Impianto di produzione di energia elettrica da fonte solare con relative opere connesse denominato “Ardella” da ubicarsi in Comune di Polesine-Zibello (PR).

INTEGRAZIONI VERIFICA DI COMPLETEZZA

Nel presente documento il proponente fornisce le proprie risposte alle richieste di integrazioni formulate dalla REGIONE EMILIA-ROMAGNA, DIREZIONE GENERALE CURA DEL TERRITORIO E DELL'AMBIENTE, AREA VALUTAZIONE IMPATTO AMBIENTALE E AUTORIZZAZIONI con nota Prot. n. TA000384-2024-A del 10/06/2024.

Figura 2 - Sezione del modulo fotovoltaico tipo.

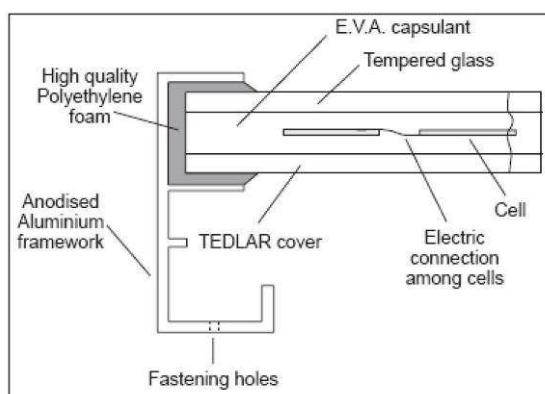
Richiesta: “Si rileva la necessità di un approfondimento in merito all'effetto irraggiamento dei pannelli rispetto alle strade, alle abitazioni vicine e alla fauna, oltre che per il contesto e ambito climatico nel suo insieme considerando l'estensione e continuità del campo fotovoltaico. Andranno valutate possibili eventuali alternative in termini di altezza e dimensioni dei pannelli, non ultimo anche in funzione dell'incidenza a seguito di possibili eventi meteorologici estremi”.

I trattamenti antiriflesso a cui sono sottoposte le vetrature dei moduli rendono infatti gli stessi sostanzialmente opachi (cfr. Figura 2): le celle sono inglobate tra due fogli di E.V.A. (EtilVinile Acetato), laminati sottovuoto e ad alta temperatura. La protezione frontale del pannello è costituita da un vetro a basso contenuto di sali ferrosi, temprato per poter resistere senza danno ad urti e grandine e per accrescere la trasmittanza alla luce riducendone così le perdite per riflessione della luce incidente.
